# ご 質 問 へ の 回 答

平成 24 年 4 月 20 日

関 西 電 力 株 式 会 社

## Part3 大飯原子力発電所視察の所見と質問

# 大飯 3号機 外部被ばく実行線量評価 (評価時間: 5時間)

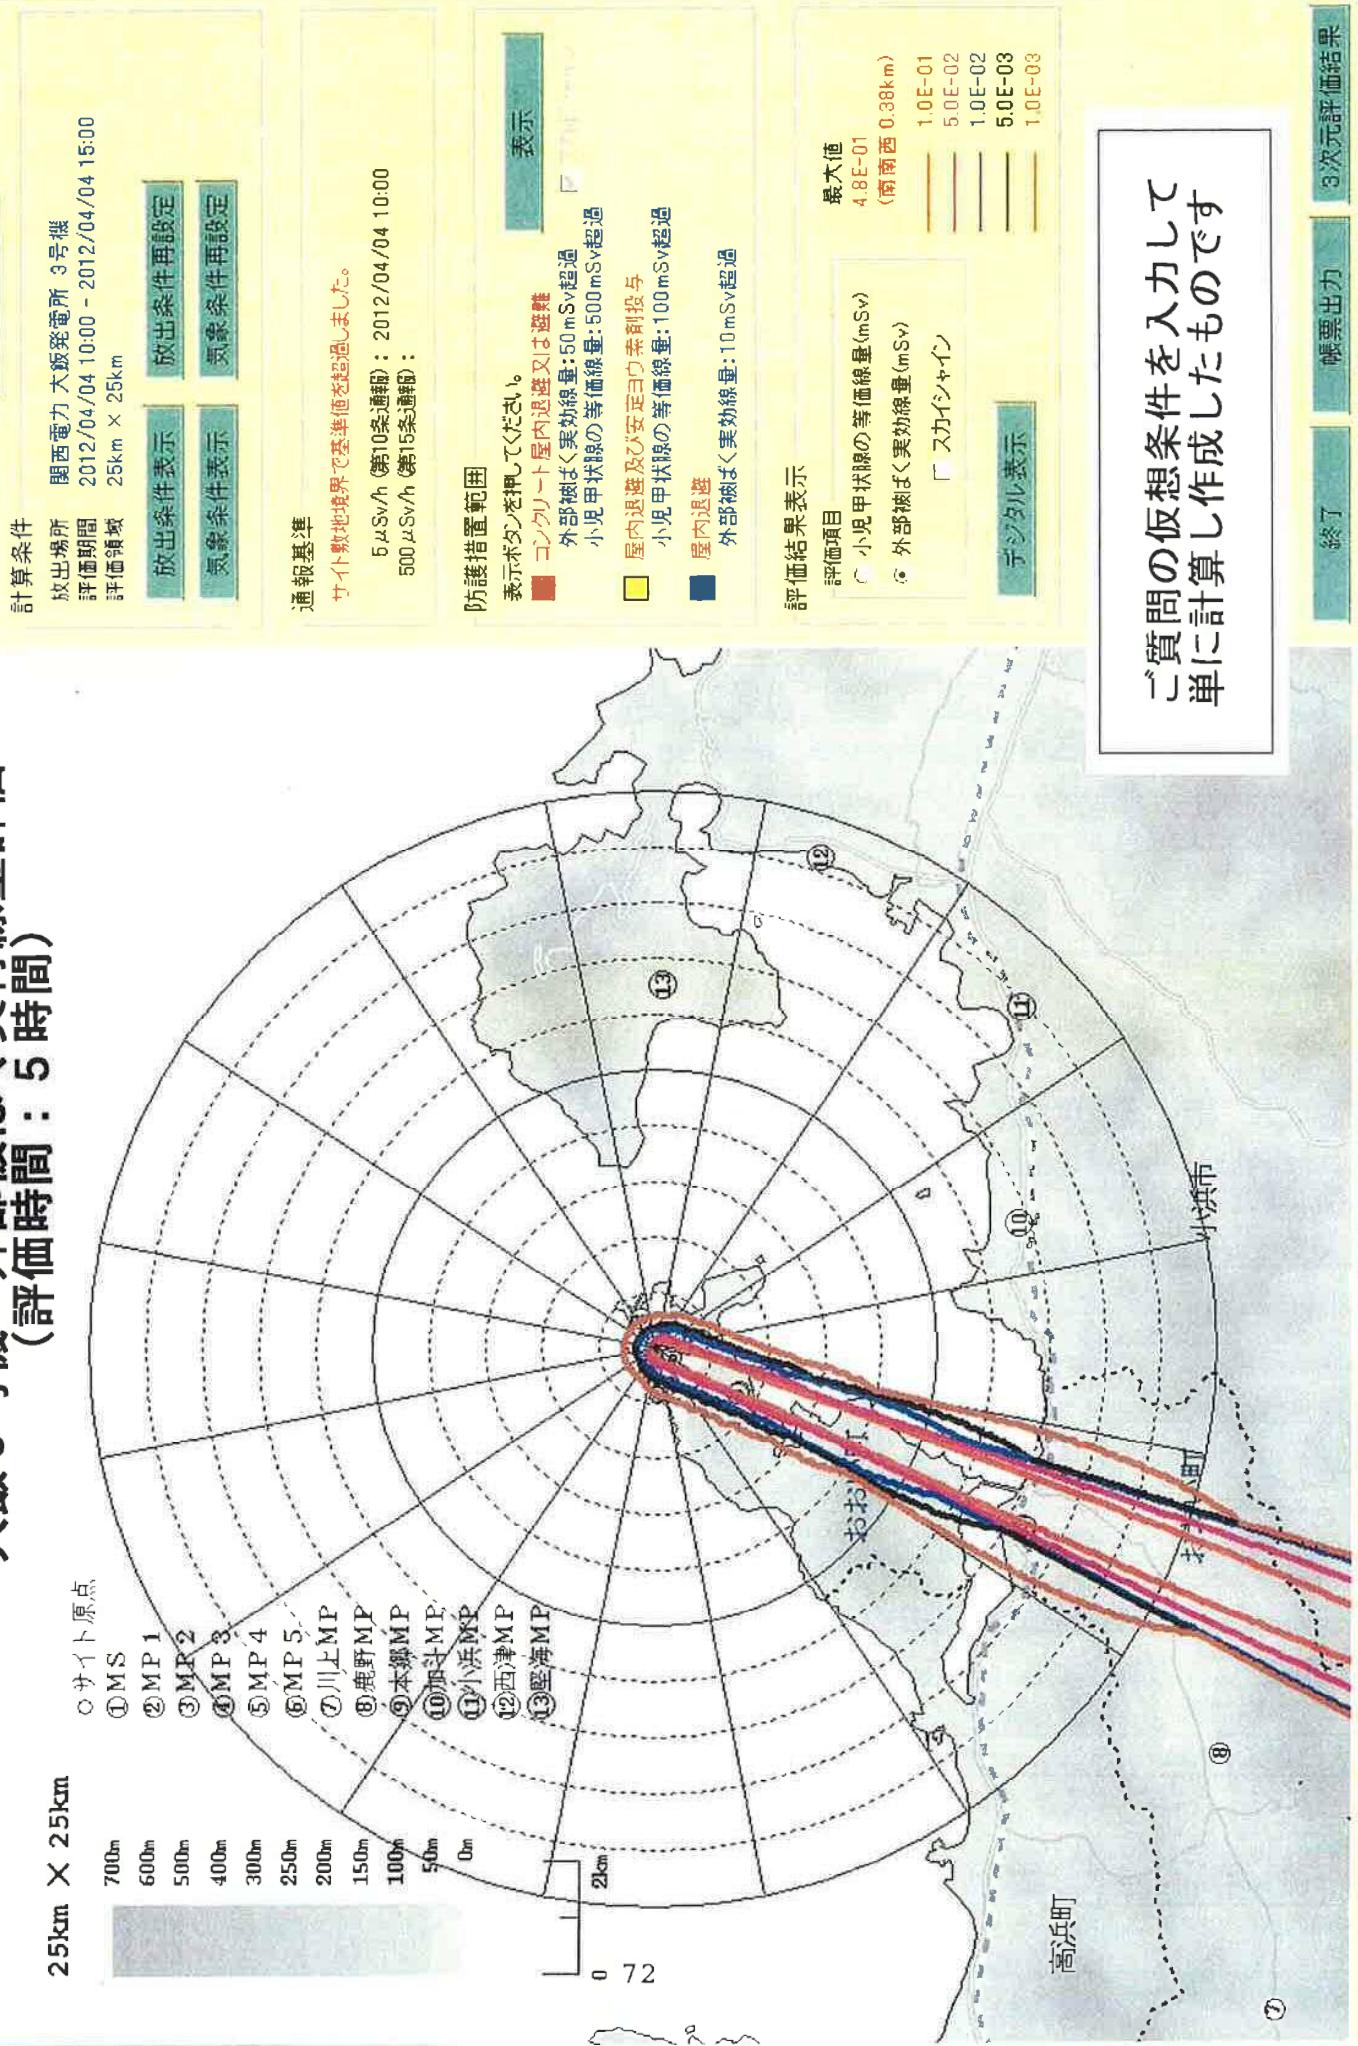
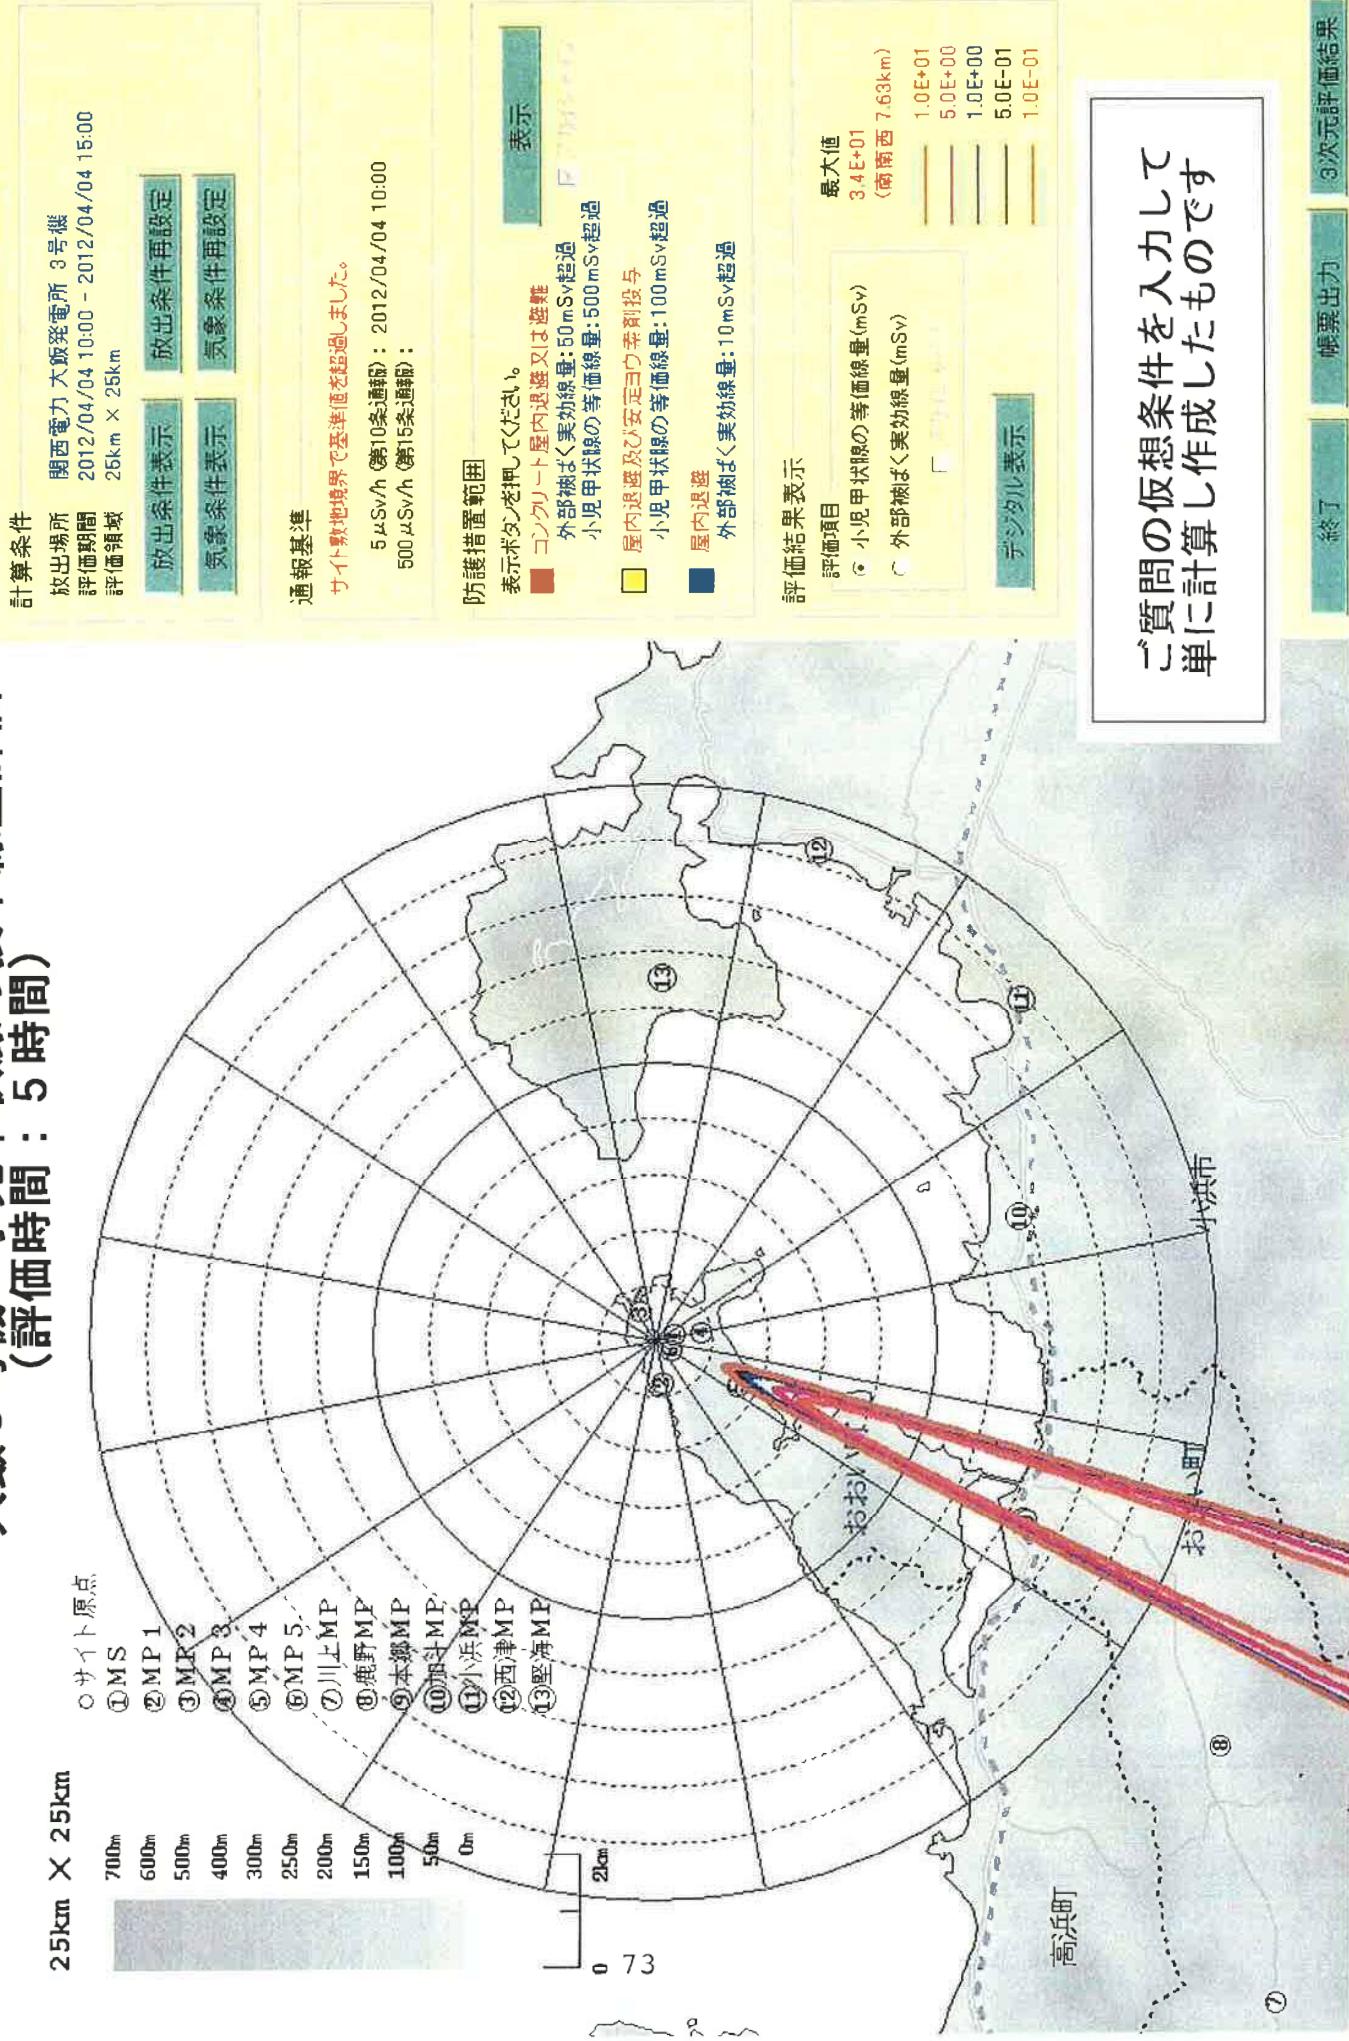
- ① 関係機関に対しては、どのような様式を使うことにしていますか。 … 6 7  
② 風向＝北北東(風の流れる方向は南南西)、風速＝1.5m/s、大気安定度＝F、ソースターム＝仮想事故規模、その他のインプットは任意、としたときの、1 時間後、3 時間後、5 時間後の等線量率マップを作成して提出して下さい。 … 6 7  
③ 上記②の作業には、どれだけの時間が掛かりましたか。 … 6 7  
④ 気象塔が損壊、或いは、停電や信号ケーブルの断線などにより、風向、風速の情報が直ぐに得られない場合の対応は決まっていますか。 … 6 7

ご質問の仮想条件を入力して  
簡単に計算し作成したもののです

※2 位置については下図をご参照ください。角度は原子炉容器製作時の基準位置を  $0^{\circ}$  とした値です。

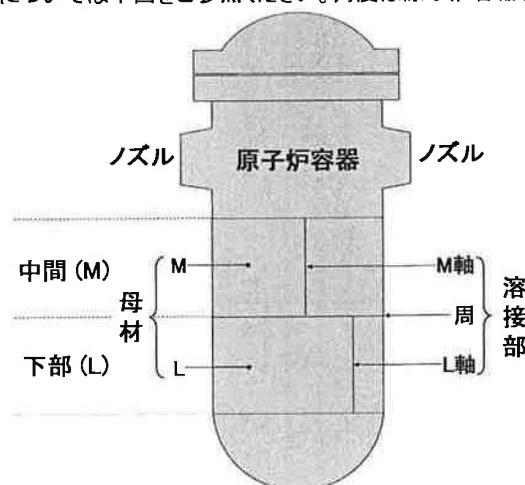
<1> 現時点では、母材においては  $132^{\circ}\text{C}$ （華氏 270 度）に対する余裕、溶接部においては、周溶接については  $149^{\circ}\text{C}$ （華氏 300 度）に対し、縦溶接については  $132^{\circ}\text{C}$ に対する余裕が最小である部位の  $RT_{NDT}$  と当該部位における銅とニッケルの含有量（重量パーセント）。データは、各ユニットに対し 1 セットだけで結構ですが、どの部位のものか示して下さい。（当該部位について、高さ、方位、ノズル番号（名称）によって特定出来る場合には、図示は不要です。）

大飯 4号機 <sup>※1</sup>	母材	-15°C	147°C	0.03%	0.73%	L/0-360

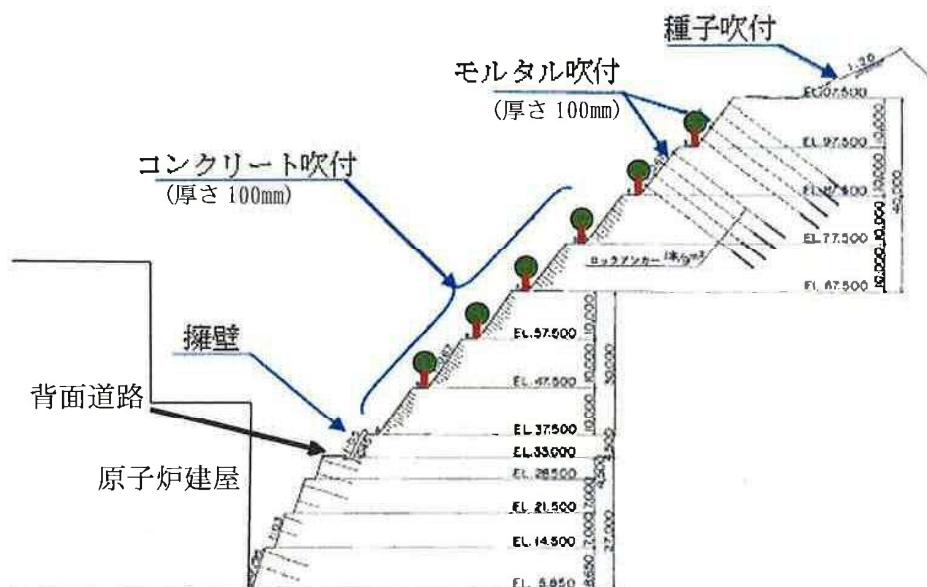
〈2〉 貴社の現地での口頭説明によれば、当該法面の強度は、設計地震加速度に対して 2 倍の尤度があるとのことでした。しかし当該法面は、設計地震加速度 700gal が設定されているベースマット上にはある構造物ではなく、「2 倍」の基準が何に対してなのか不明です。この基準について明確にして下さい。又、仮に 2 倍を超過した場合、直ちに法面の崩壊が起こるのか、それとも崩壊が起こるまでの「安全係数」があるのかについても説明して下さい。

当該斜面の評価を行うに際して、用いる入力地震動は、原子炉建屋基礎の下の位置で定義された基準地震動 (700gal) が、当該斜面に伝わって増幅することを評価したものを用いています。その結果、基準地震動 S s に対する最小すべり安全率として 4 以上を確保しています。

なお、「すべり安全率」とは、斜面が有する「すべり抵抗力」を「すべろうとする力」で除したものであり、「原子力発電所耐震設計技術指針 (JEAG4601-2008)」ではすべり安全率の評価基準値を 1. 2 としています。

また、斜面の評価においては基準地震動の 2 倍の地震力に対して確認しているわけではありません。
